## W7500x Errata Sheet

Ver 1.0.0 (July.11, 2016)	First release (erratum 1) - W7500x I2C
Ver 1.1.0 (Jun.18, 2018)	erratum 2 - W7500P Transmission Delay Case

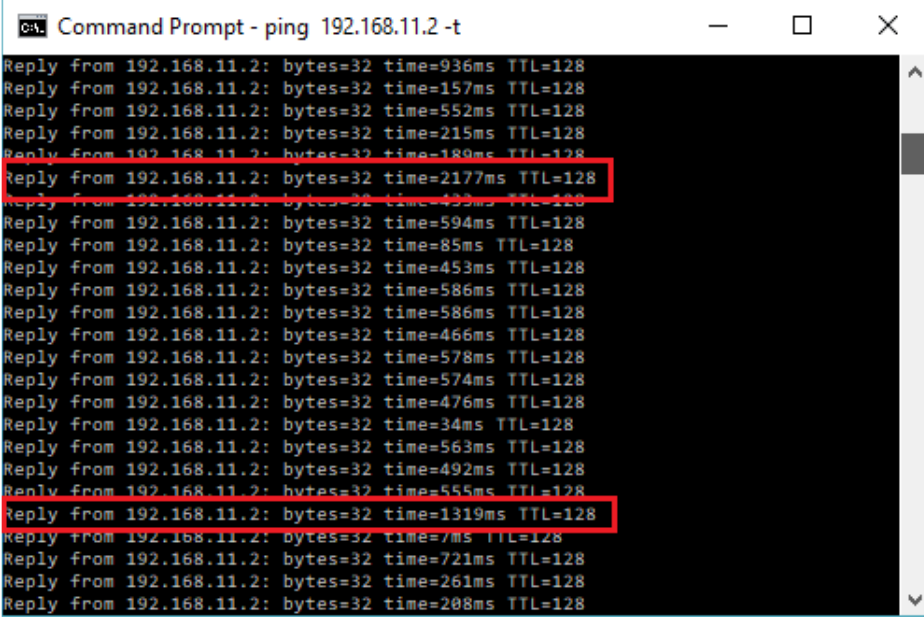
Erratum 1	
W7500x I2C	
Phenomenon	I2C에 반복적인 DATA가 들어올 경우 이후에는 멈춘다.
Condition	 <p>W7500x가 I2C통신중에 같은 데이터를 연속적으로 수신하게 되면, 처음 데이터만 수신하고 이후의 같은 데이터들은 인식하지 못하고 데이터를 버리는 문제. 그리고 이로 인한 데이터 손실이 발생한다.</p>
Solution & Recommendation	<p>이 Erratum을 피하기 위해서는 W7500x의 I2C를 GPIO로 변경하여 사용해야 한다. GPIO로 사용할 경우, SCL은 최대 100KHz를 초과할 수 없다.</p> <p>Example pseudo code:</p> <pre> Function Initialize_I2C () {     ...      scl_port_num = I2C_PORT(conf-&gt;scl);     scl_pin_index = I2C_PIN_INDEX(conf-&gt;scl);      sda_port_num = I2C_PORT(conf-&gt;sda);     sda_pin_index = I2C_PIN_INDEX(conf-&gt;sda);      //SCL setting     GPIO_InitDef.GPIO_Pin = scl_pin_index;     GPIO_InitDef.GPIO_Mode = GPIO_Mode_OUT;      if(scl_port_num == 0)     {         GPIO_Init(GPIOA, &amp;GPIO_InitDef);         GPIO_SetBits(GPIOA, scl_pin_index);     }      ...      //SDA setting         </pre>

GPIO_InitDef.GPIO_Pin = sda_pin_index;
GPIO_InitDef.GPIO_Mode = GPIO_Mode_IN;
if(sda_port_num == 0)
{
    GPIO_Init(GPIOA, &GPIO_InitDef);
    GPIO_ResetBits(GPIOA, sda_pin_index);
}
...
}

/* SCL function */
Function I2C_SCL()
{
    ...
    if(scl_port_num == 0)
    {
        if(data == 1)
            GPIO_SetBits(GPIOA, scl_pin_index);
        else
            GPIO_ResetBits(GPIOA, scl_pin_index);
    }
    ...
}

/* SDA function */
Function I2C_SDA()
{
    ...
    if(sda_port_num == 0)
    {
        if(data == 1)
            GPIOA->OUTENCLR = sda_pin_index;
        else
            GPIOA->OUTENSET = sda_pin_index;
    }
    ...
}
